PFEIFGERÄUSCHE AUS DEM WIRKUNGSBEREICH DES KEILRIPPENRIEMENS

TECHNISCHE INFO NR. 1009

Opel, Vauxhall Agila ab 2004, Astra-H ab 2005, Combo ab 2004,
Corsa C ab 2004, Corsa D ab 2007,
Meriva ab 2004, Tigra B ab 2004

Bild 1: Artikelersetzung

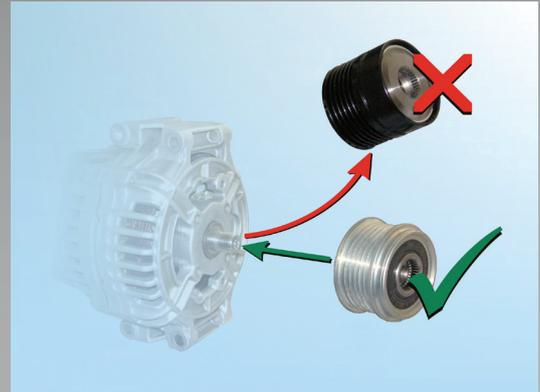
Bei DENSO-Generatoren soll laut Fahrzeughersteller der original verbaute Freilauf durch einen modifizierten Generatorenfreilauf ersetzt werden (siehe Bild 1). Dieser ist bei RUVILLE erhältlich.

Bild 2: Unterscheidung der Generatorenfreiläufe 55886 (VALEO) und 55377 (DENSO)

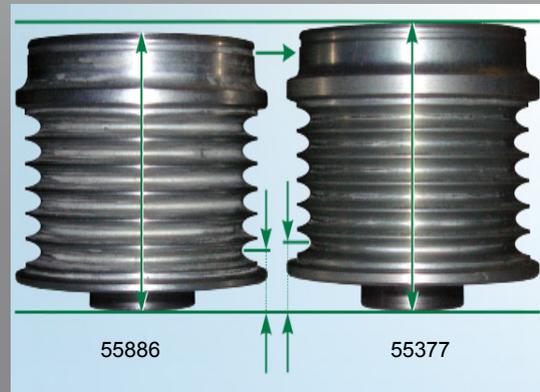
Sollte ein VALEO-Generator verbaut sein, bietet RUVILLE ebenfalls einen Generatorenfreilauf an. Da sich beide Freiläufe optisch kaum voneinander unterscheiden lassen, beachten Sie bitte die Unterscheidungsmerkmale (siehe Bild 2).
